Enquête publique ayant pour objet la modification N°4 du Plan Local d'Urbanisme (PLU) de la commune de Seysses

Enquête publique du 10 juin 2025 au 11 juillet 2025

PROCES VERBAL DE SYNTHESE DES OBSERVATIONS

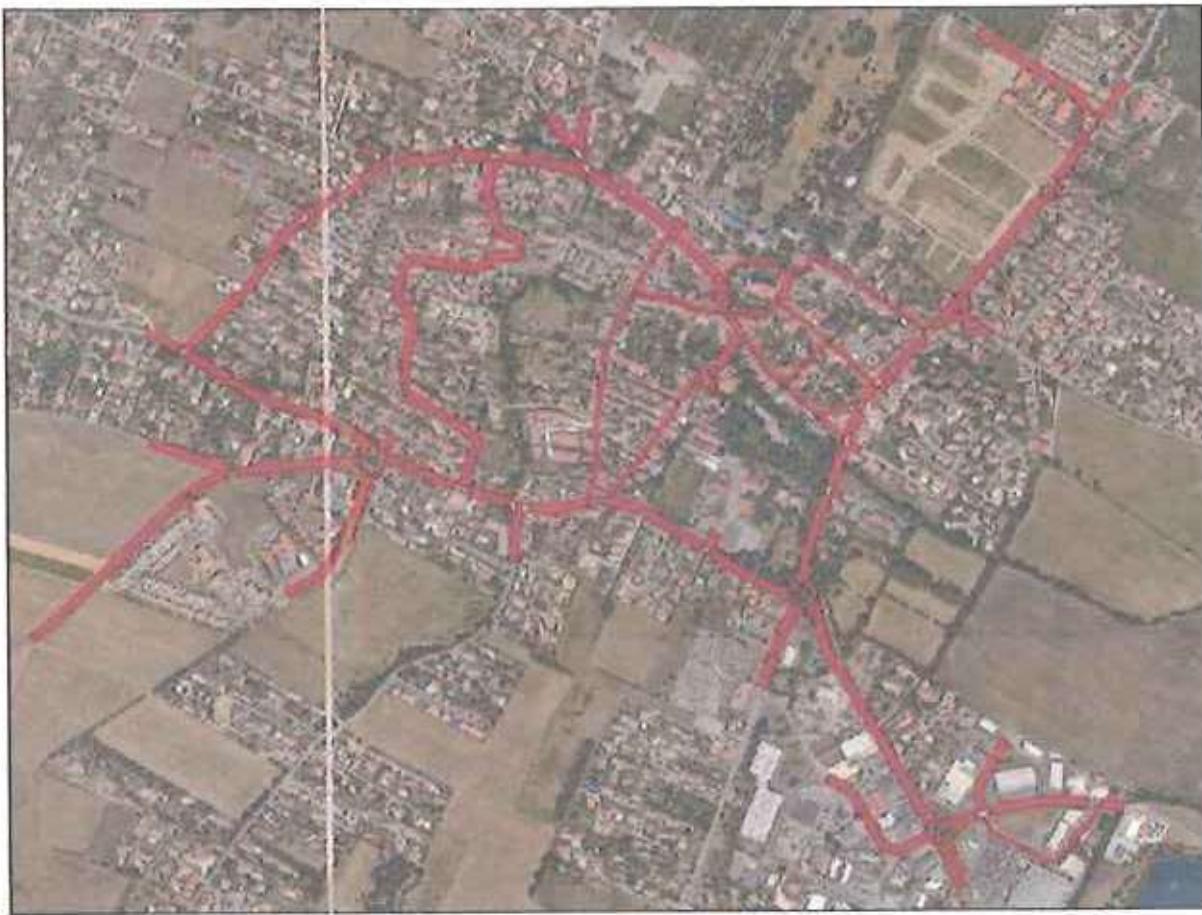
- 1) Pouvez-vous me préciser les éléments concernant, pour chaque PAPG caduc, les OAP conservés, les justifications avec un rapide croquis et les règles de constructibilité qui s'y appliquent
- 2) Pouvez-vous m'expliquer les possibilités de contournement, de fluidification de la circulation existantes ou à créer.
- 3) En particulier concernant la voie indiquée sur le règlement graphique sous le vocable « principe de voie de circulation à créer » : pouvez-vous m'en préciser les enjeux, les raccordements, les blocages, ...

Pour rappel, les 4 Périmètres d'Attente d'un Projet d'Aménagement Global d'une durée de 5ans à partir de l'approbation du PLU en vigueur sont aujourd'hui rendus caduques. De ce fait, la procédure de modification était l'occasion d'intervenir sur le zonage afin d'y supprimer ces périmètres. Un travail de mise en place d'OAP sur 4 secteurs a été étudié mais cela a rendu complexe sa mise en œuvre. En effet, une densification à hauteur de 35L/hectare est demandée par la DDT et le SCOT ce qui a rendu impossible la mise en place d'OAP. Le choix a été fait de laisser ses secteurs reprendre leur zonage respectif avec le règlement écrit qui s'y applique. Ils restent alors classés en zone UB, le règlement écrit de ladite zone ainsi que les servitudes éventuelles s'y appliquent. Pour rappel, la commune n'a reçu à ce jour, aucun projet sur ces 4 secteurs en attente de projet.
